Voilure de Sauvetage P512 (P/N 2004710600).

Ensemble de parachute de sauvetage modèle FLEXPACK (P/N 80020130 ou 8002013000).

Recommandations (Faisant suite au Bulletin de Sécurité n° 05/001 du 02/06/2005).

PHOTO n°1

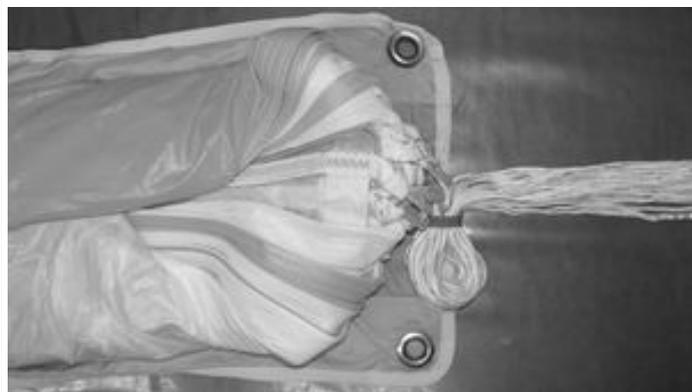
- Remplacer les bracelets de lovage actuels par des **mini élastiques optima, P/N 2015000600** (photo n°2).
- Ajouter un mini élastique optima sur la patte d'attache n°11 (suspente du diaper) afin d'inclure une love supplémentaire en début de lovage (photo n°1).
